Prüfnummer **P19013a**
München, den **04.09.2019**

Brandschutzplan

Objekt:	Heizkraftwerk München-Süd, GuD1 Neubau		
Ort:	München		
Geschoss:	-4,00m		
Projekt-Nr.:	1835-302	Index:	Index Datum:
Datum:	19.06.19	M= 1/333, A3	Zeichner: ALR,AT
Planer-steller:	KERSKEN KIRCHNER Beratende Ingenieure VBI Sachverständige für baulichen Brandschutz		
Basisplan:	Uniper Technologies GmbH / RMD Consult GmbH		
Quelldatei:	145_010_A1_VC_50.200_-04.00_2_1_001_001.dwg-190523

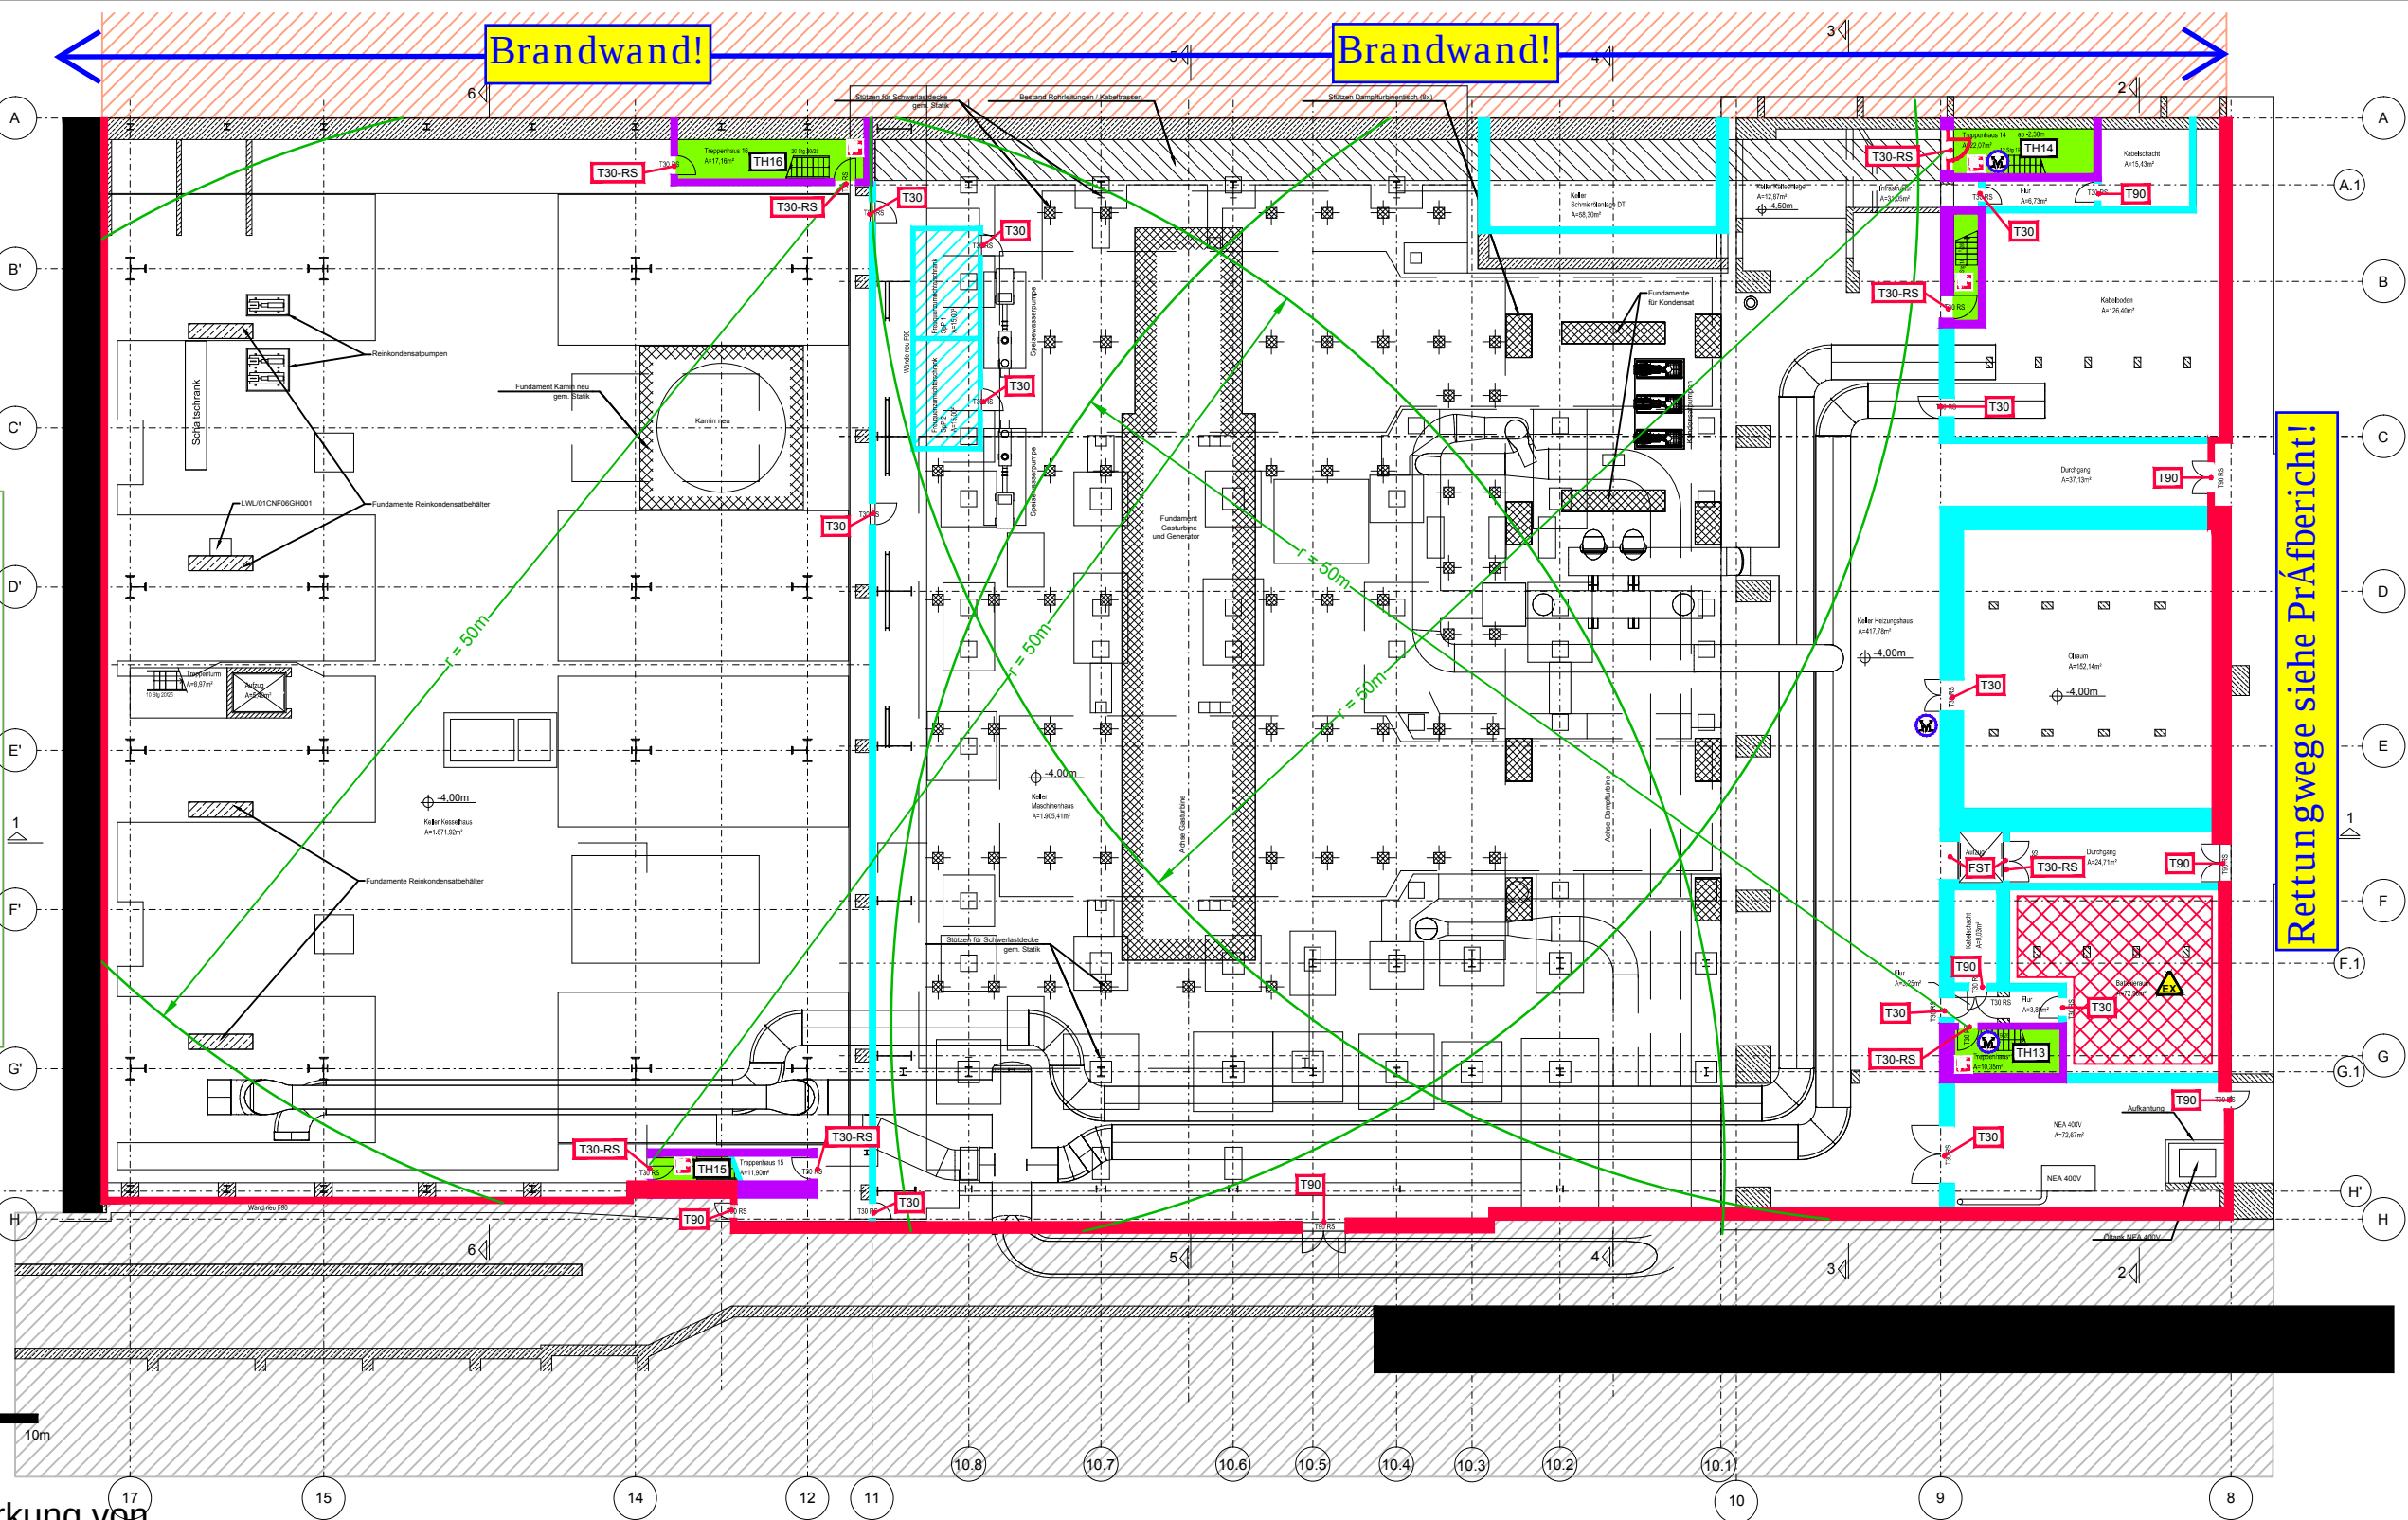
s. PB! Anmerkung von
Prüfsachverständiger!

Rettungswege siehe PrÁfbericht!

Geschoss: +17,00m/+18,40m

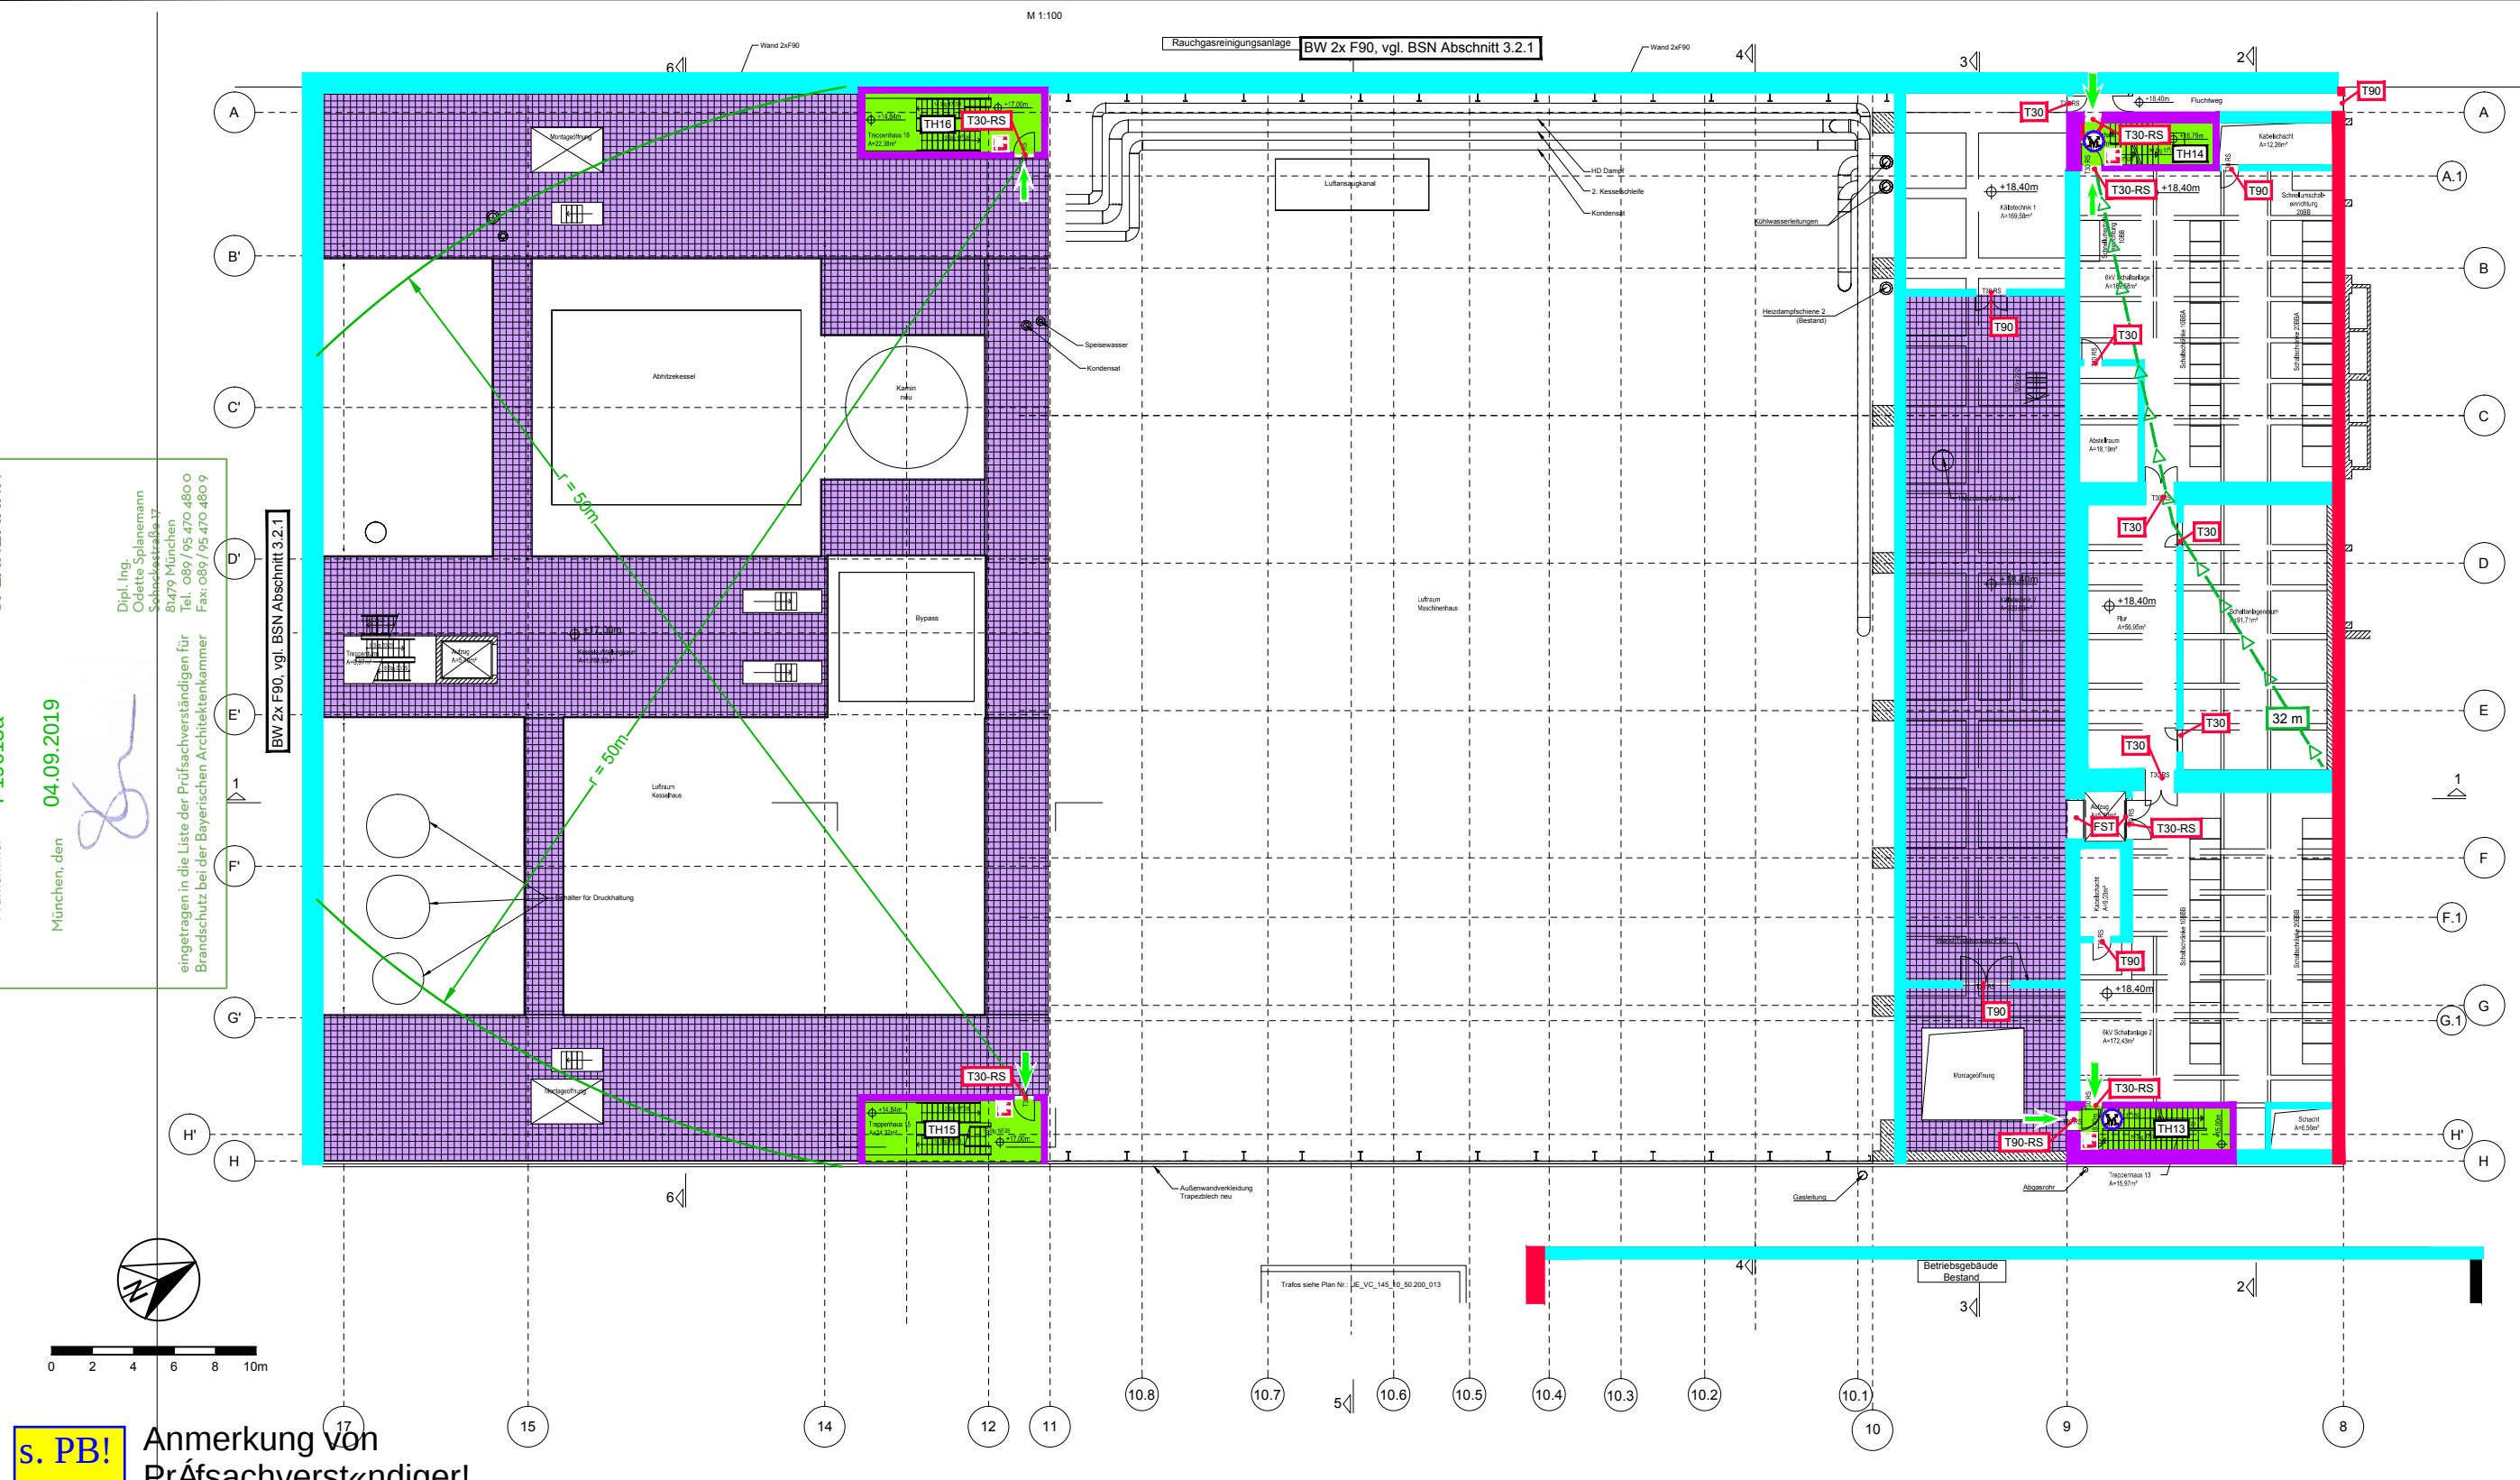
s. PB! Anmerkung von PrÄfsachverst«ndiger!

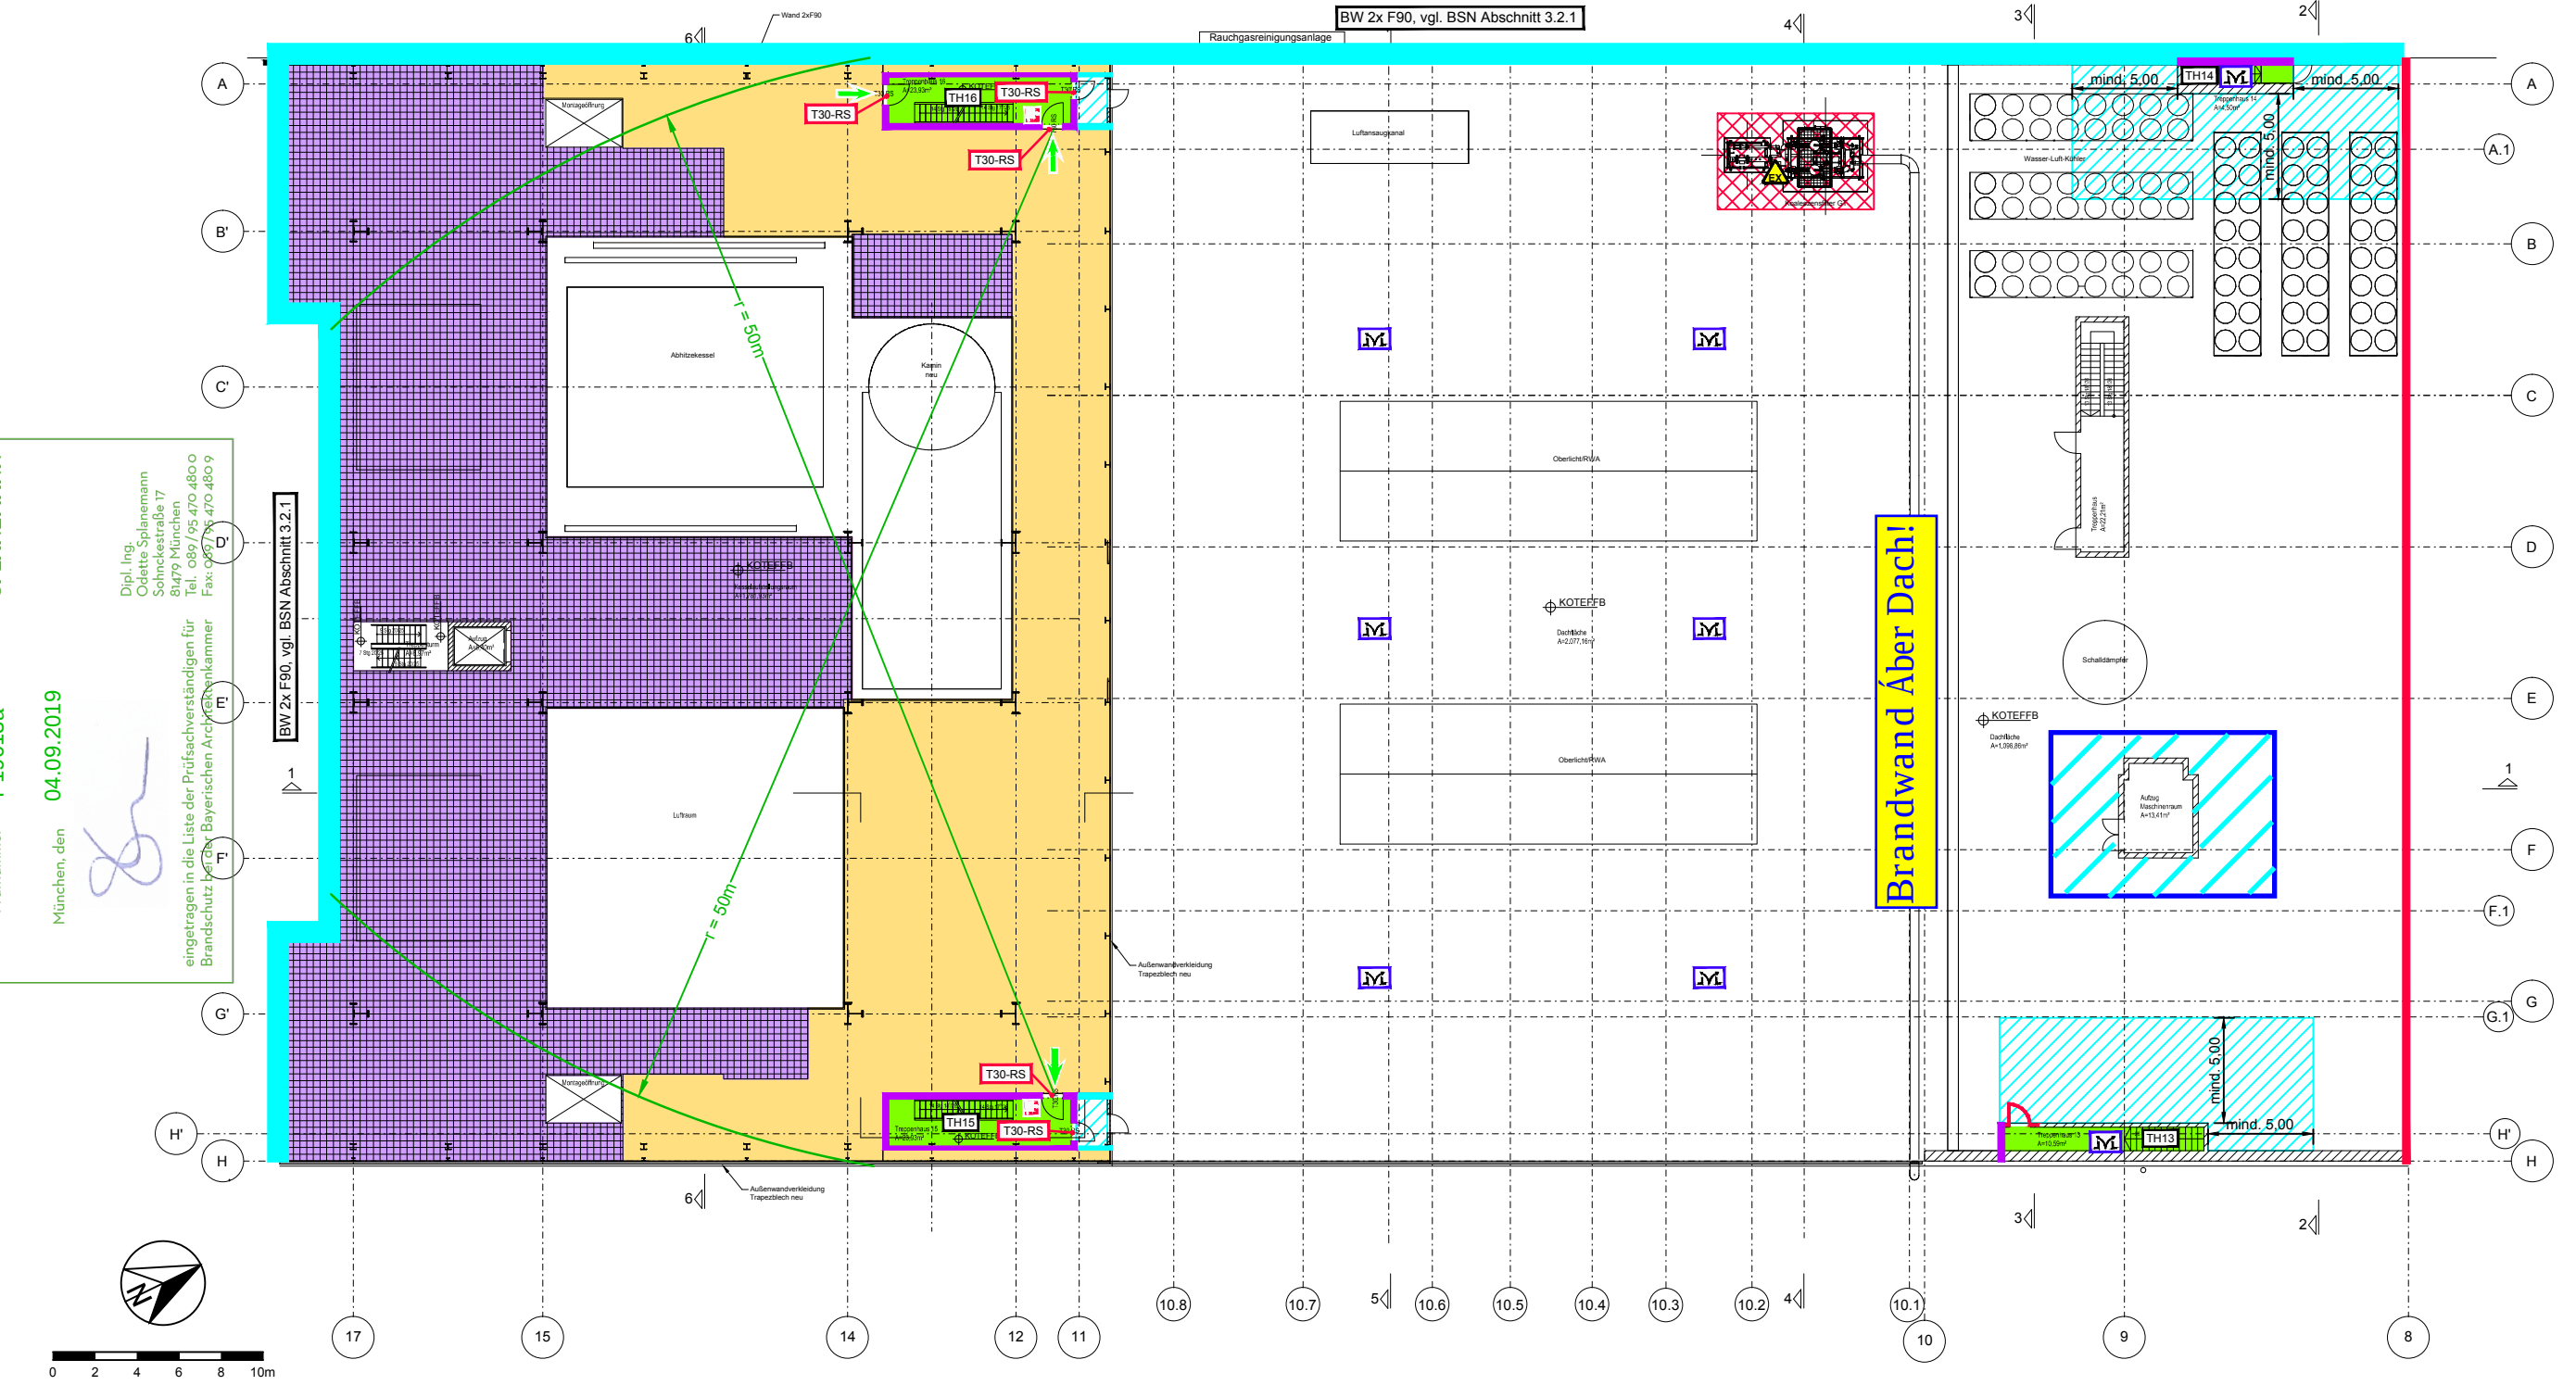
s. PB! Anmerkung von
Prüfsachverständiger!
